**RICHIESTA DI VARIANTE NON SOSTANZIALE
DEL PROVVEDIMENTO AUTORIZZATORIO UNICO
AVENTE DELIBERA DI GIUNTA REGIONALE N. 2062 DEL 04/11/2024
E DELLA SUCCESSIVA SCIA AVENTE PROT. N. 9156 DEL 12/11/2025
RELATIVA ALL'IMPIANTO IDROELETTRICO
SUL T. ENZA DENOMINATO "CEDOGNO" DA REALIZZARSI
NEL COMUNE DI NEVIANO DEGLI ARDUINI IN LOC. CEDOGNO (PR)**

MULINI DI CEDOGNO

TITOLO **PIANO PRELIMINARE DI GESTIONE DELLE
TERRE E ROCCE DA SCAVO**

Figura 2 - Stralcio planimetrico con indicate in verde le aree di taglio della vegetazione

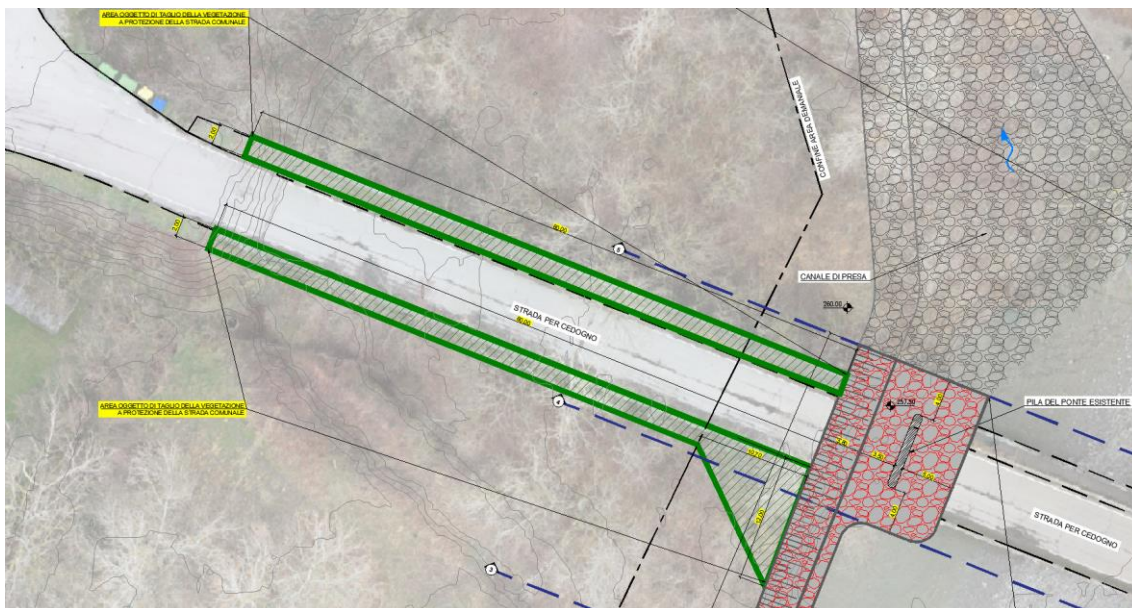
Il ponte di attraversamento del Torrente Enza che dalla strada provinciale SP513R conduce all'abitato di Cedogno è di competenza comunale e su entrambi i lati della strada, in sponda sinistra del Torrente, sono presenti diverse piante che con il tempo potrebbero gravare sulla sede stradale anche causando cadute accidentali dovute ad eventi meteorici eccezionali. Si denota che Tali piante sono localizzate in mappali privati.

Al fine di preservare la transitabilità del tratto stradale, la società prevede con il presente progetto di autorizzare il taglio delle piante a fronte di un miglioramento della sicurezza dello stesso, sollevando l'onere al comune di tale manutenzione.

Sul lato Sud della strada è previsto un ampliamento della superficie di taglio in area demaniale per facilitare la realizzazione delle difese spondali.

Figura 4 - Stralcio planimetrico delle difese spondali da realizzare a monte della briglia

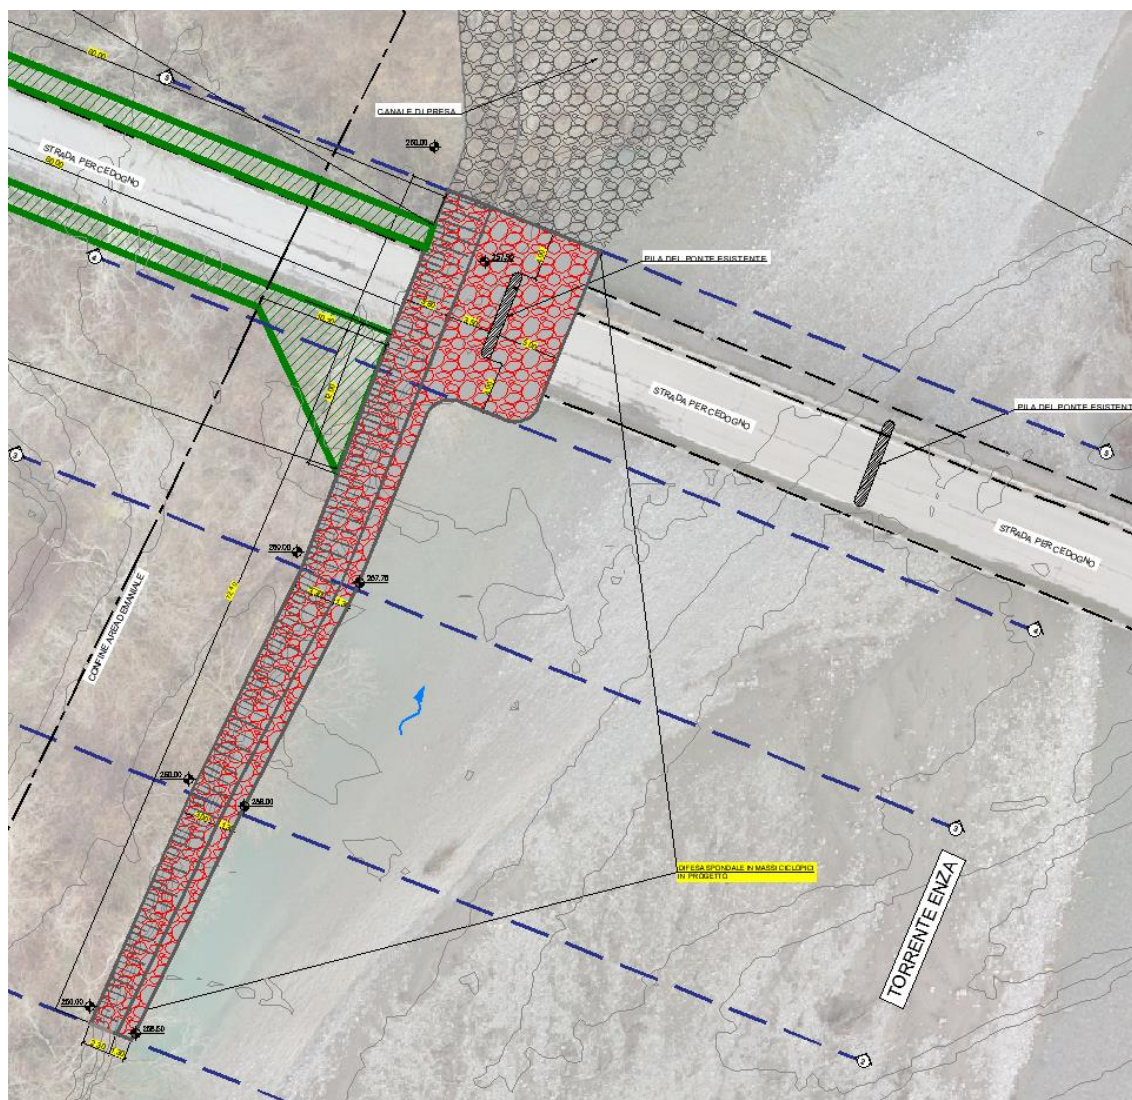
Al termine della realizzazione dell'impianto idroelettrico, l'acqua a monte della briglia verrebbe naturalmente invitata verso la sponda sinistra a causa della presenza della nuova derivazione, andando ad intensificare la sollecitazione sulla sponda. Subito a monte della nuova derivazione è presente inoltre una delle pile del ponte della Strada Comunale per Cedogno. Attualmente la pila è circondata da detriti trasportati dal fiume e da rovi.

Al fine consolidare la sponda sinistra esistente e l'area circostante alla pila del ponte più prossima all'opera di presa dell'impianto, con la presente istanza si chiede di poter realizzare una difesa spondale in massi ciclopici lungo la sponda sinistra per una lunghezza di circa 72 m e di consolidare il fondo dell'alveo in prossimità della pila del ponte mediante la posa di massi ciclopici.

Figura 5 - Pianta della porzione di briglia da innalzare e del muro dell'opera di presa

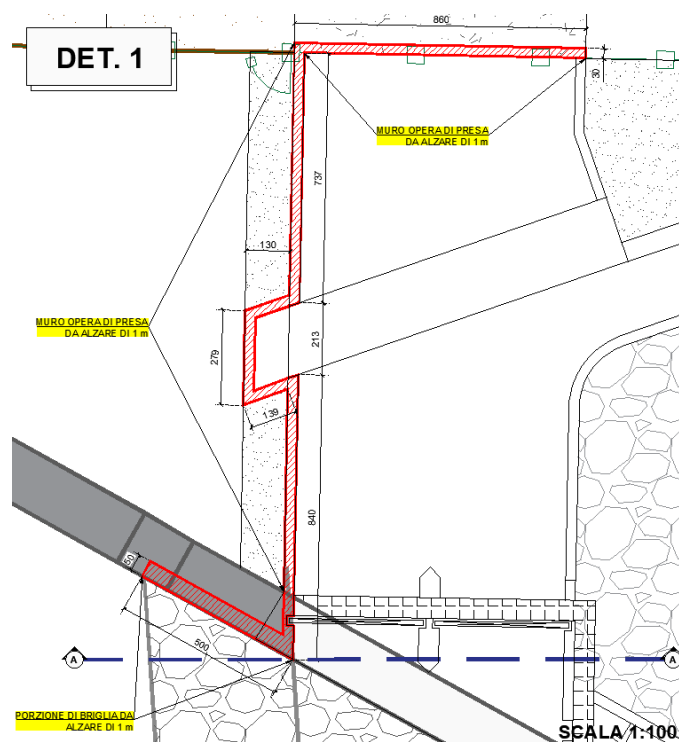
2.4.2.1 **Innalzamento del muro della briglia di 1 m a protezione dell'opera di presa per una lunghezza di circa 5,0 m;**

La briglia esistente ad una distanza di circa 4,25 m dal muro in sinistra dell'opera di presa, si innalza da una quota di 259.60 m s.l.m. ad una quota di 261.21 m s.l.m., inoltre nel medesimo lato della costruzione sono presenti la viabilità di accesso al ponte di attraversamento del canale e l'apparecchiatura oleodinamica di regolazione delle paratoie dell'opera di presa. Al fine di garantire un maggiore livello di protezione nei confronti sia dell'accesso all'alveo, sia delle apparecchiature oleodinamiche, il progetto in variante prevede l'innalzamento di 1 m della briglia nella porzione a sinistra dell'opera di presa per una lunghezza di 5,00 m fino al raggiungimento della rampa di cambio di quota della briglia. Inoltre, per garantire continuità al nuovo franco, si prevede di innalzare alla stessa quota anche il muro in sinistra dell'opera di presa.

Figura 7 - stralcio planimetrico con l'indicazione delle due difese spondali previste

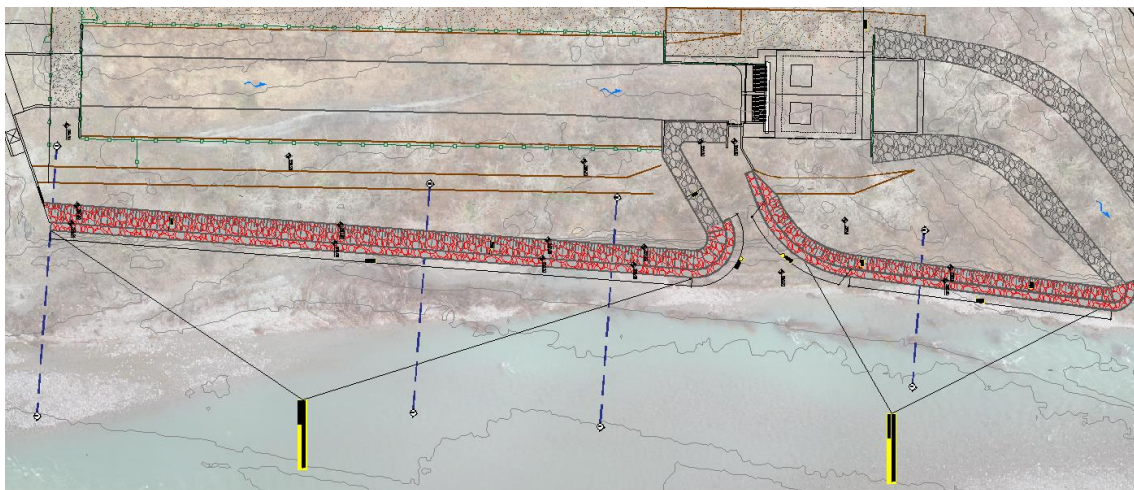
Da giugno 2025 l'alveo di magra del Torrente a valle della briglia insiste sulla sponda sinistra, proprio in prossimità dell'impianto. Il perdurare dello scorrimento dell'acqua in detta posizione, porterebbe ad un incremento dell'erosione della sponda ed ad un conseguente avvicinamento dell'alveo al canale di derivazione. Tale scenario potrebbe generare fenomeni di sifonamento tra canale e alveo e in condizioni di piena si potrebbero verificare dei danneggiamenti dell'argine del canale.

Il progetto in variante prevede di realizzare due difese spondali, una che si estende dall'opera di presa alla vasca di carico, per una lunghezza di 114 m ed una che si estende dall'edificio centrale al canale di scarico per una lunghezza di 61 m.

L'obiettivo dell'intervento proposto in variante è quello di mantenere invariata la posizione della sponda sinistra dell'alveo fluviale rispetto al canale di derivazione, evitando possibili danneggiamenti del canale.

Figura 8 - Area di installazione della tettoia per il deposito dell'escavatore

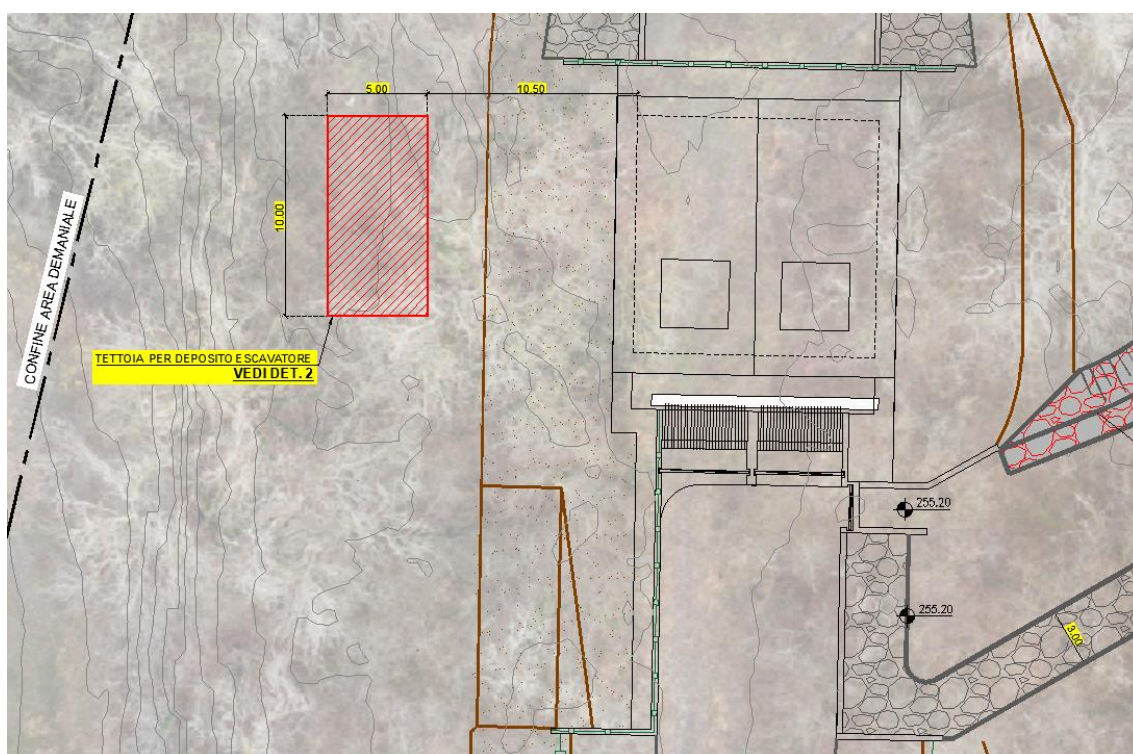
Per effettuare la pulizia dai sedimenti accumulati nel canale di carico durante la fase di esercizio, sarà necessario l'utilizzo di un escavatore per l'estrazione del materiale accumulato. Per garantire una protezione all'escavatore nei periodi di inutilizzo si prevede di realizzare una tettoia di copertura delle dimensioni di 10m x 5m, di fianco all'edificio centrale, ad una distanza di circa 10.50 m.
